INFORME TECNICO DE VERIFICACION CONTRACTUAL				ITV N°42 /2018
FECHA	24/04/2018			
REFERENCIA	**CD N° 28/2016** ***".Construcción de Pavimento Pétreo B° San Jose y Casco Urbano".***		**ID**	314553/2016.
EXPTE.	1.406/2017 (pedido de prórroga).		**FECHA**	21/12/2017.
CONTRATANTE	Municipalidad de Francisco Caballero Álvarez.			
CONTRATISTA	San Nicolás Servicios de Edgar Rodrigo Peralta.			
RUC	3838470-1			
FISCALIZACION	----------			
CONTRATO N° 28/2016	**FECHA**	09/08/2016	**PLAZO DE VIGENCIA**	75 días.
MONTO del Contrato	Gs 138.967.740.-		**C.C. N°:**	CD-30216-16-125427
ACTA DE INICIO	**FECHA**	----------	**PLAZO DE EJECUCION**	60 días.
RECEPCION PROVISORIA	**FECHA**	----------	**RECEPCION FINAL**	----------
ADENDAS	----------		**FECHAS**	----------

INFORME TECNICO DE VERIFICACION CONTRACTUAL				ITV Nº 79/2018
Evaluación de Descargo correspondiente al ITV 42/2018.				
FECHA	10/07/2018.			
REFERENCIA	**CD N° 28/2016 *".Construcción de Pavimento Pétreo B° San Jose y Casco Urbano".***		**ID**	314553/2016.
EXPTE.	No se presentaron descargos.		**FECHA**	----------
CONTRATANTE	Municipalidad de Francisco Caballero Álvarez.			
CONTRATISTA	San Nicolás Servicios de Edgar Rodrigo Peralta.			
R

3.2 Plano del llamado

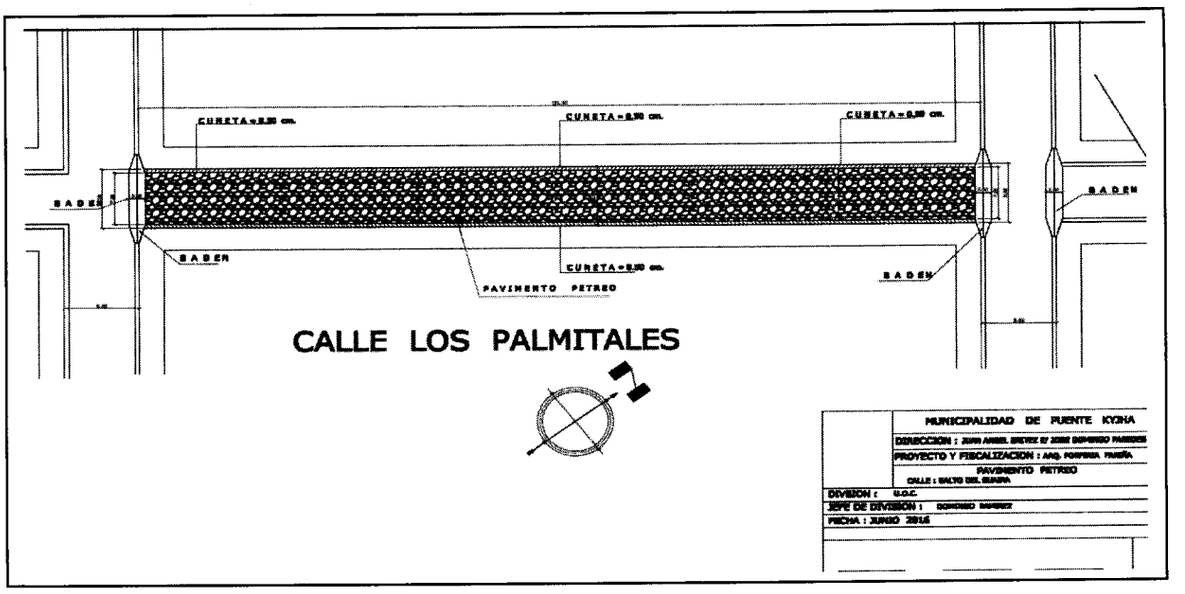
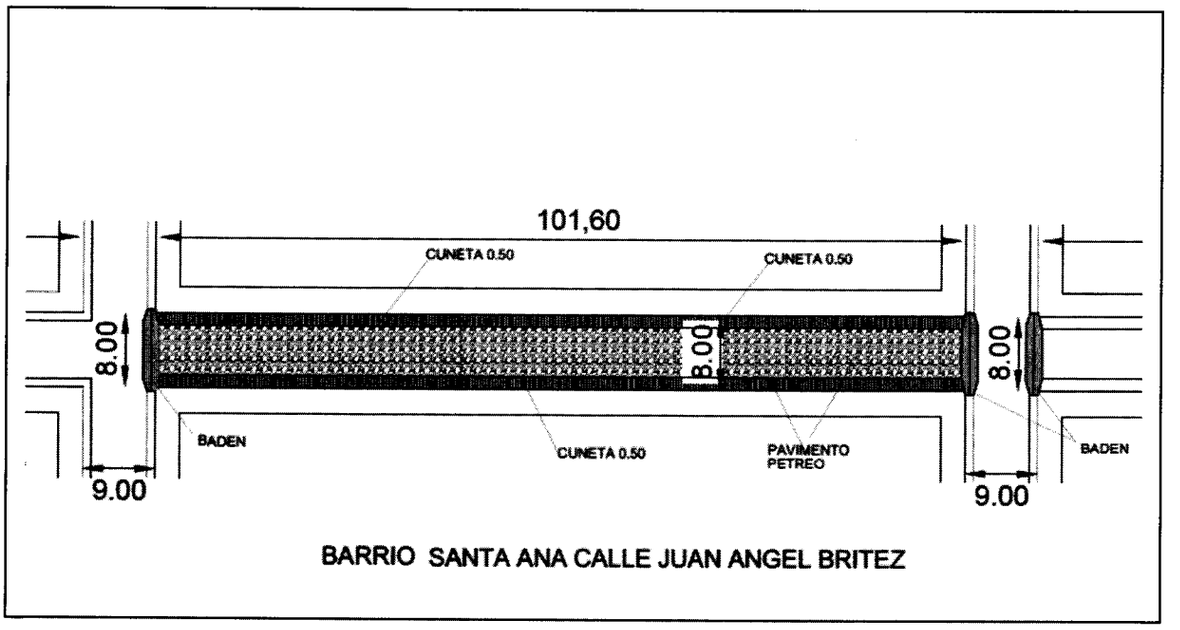
En los planos publicados en el SICP no constan el nombres de las calles transversales en las cuales se realizaran las obras de pavimento tipo empedrado.

Al respecto del plano, se indica en la misma que el ancho del empedrado debe ser de 8 m, sin embargo durante la verificación in situ se ha constatado que el empedrado realizado para el tramo 1 calle los Palmitales —Barrio San José— el ancho promedio es de 6,10 m y para el tramo 2 calle Ángel Britez —Barrio Obrero— tiene un ancho medio de 7 m, incumpliéndose lo establecido en el referido plano. Además existe una discrepancia entre lo mencionado en plano y la planilla de precios del contrato, al respecto se puede visualizar en el plano que la calle Juan Ángel Britez corresponde al barrio santa Ana, sin embargo en planilla de contrato se menciona como Barrio Obrero.

Calle los Palmitales

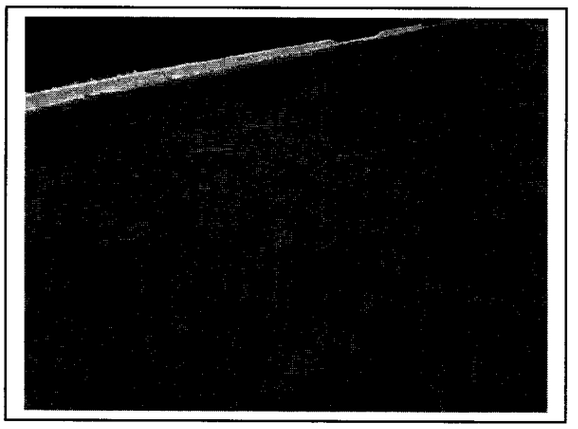
Se visualizó que el tramo estaba completamente concluido y con cordones prefabricados colocados a ambos lados de la calzada .En cuanto a la longitud de empedrado medido fue para el primer tramo de 219,60 m y para el segundo tramo de 101,40 m, todos en la ciudad de Francisco Caballero Álvarez, según ha indicado el funcionario de la Municipalidad que acompañó la verificación, Sr Alcides Jara, encargado de la UOC. Al respecto la superficie de pavimento para el primer tramo es de 1.339,56 m^2, que es una superficie mayor a lo establecido en el contrato y para el segundo tramo es de 709,9 m^2, que es una cantidad inferior a lo establecido en la planilla del contrato. No se cuenta con documentaciones con respectos a las diferencias presentadas, con respecto a lo establecido en planilla de contrato y lo ejecutado.

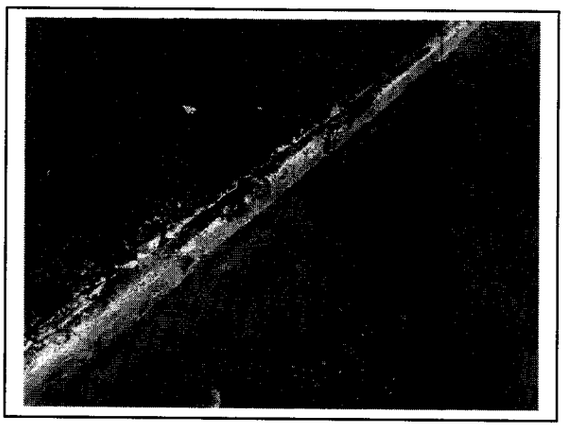
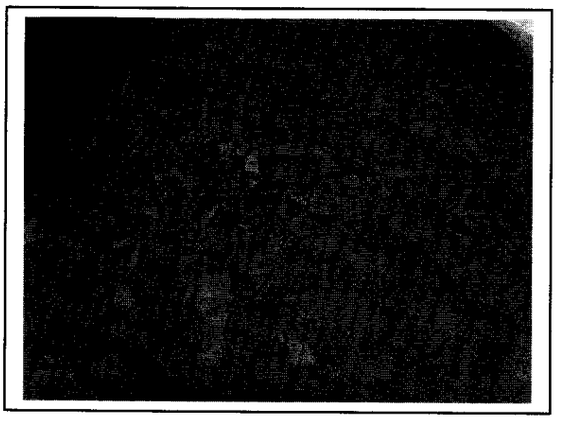
En otro punto en la EE.TT. se lee "*se utilizará el compactador con rodillo liso. El servicio de compactación deberá iniciarse en los bordes y culminar en la parte central (eje longitudinal). El servicio debe ser practicado en fajas iguales que garanticen uniformidad en la compactación. Cada pasada solapara la mitad de la siguiente faja. Se considera el grado de compactación adecuado cuando no se observa inestabilidad alguna por efecto del paso de la compactadora. Cualquier irregularidad o depresión que aparezcan durante la compactación deberá corregirse, renovando o recolocando las piedras con mayor o menor cantidad de suelo en el colchón en cantidad suficiente hasta la completa corrección de la falta observada.* Se pudo visualizar que parte del tramo 1 —Calle los Palmitales— contaba con cavidades entre piedras, que sugieren que la compactación no se realizó según como lo describe la EE.TT.

3.8 Baden de Hormigón simple

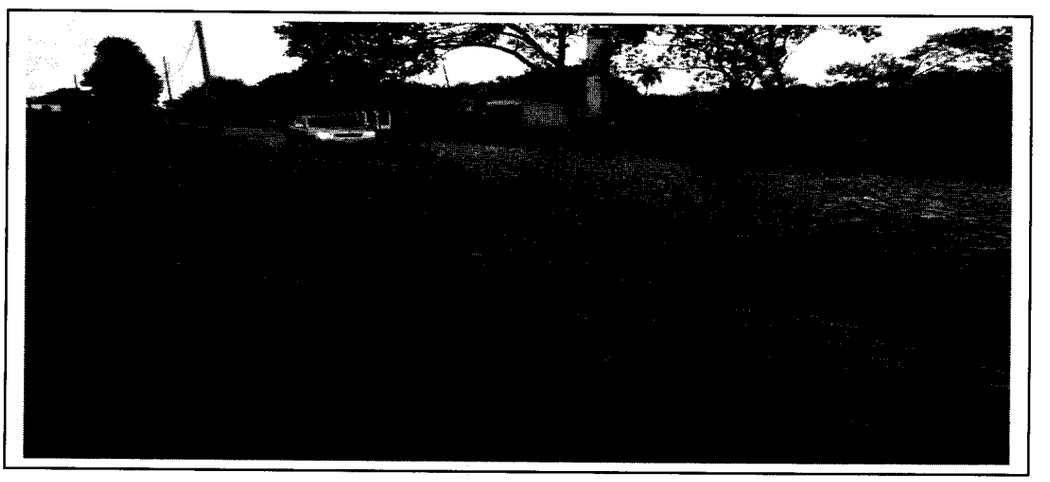
En la EE.TT se lee lo siguiente "*La construcción de Badenes de Hormigón será al inicio de las calles y también al final de las mismas, para facilitar la circulación del agua, tendrán un desarrollo de 1.50 m y un espesor de 0.20 m (ver detalle en plano).* Para el primer tramo no se ha visualizó Baden y en el segundo tramo se observó badén de 11,40 x 1,40 m lo cual no corresponde a lo estipulado en la EE.TT., no se cuenta con documentaciones donde se indique los motivos de dicho cambio.
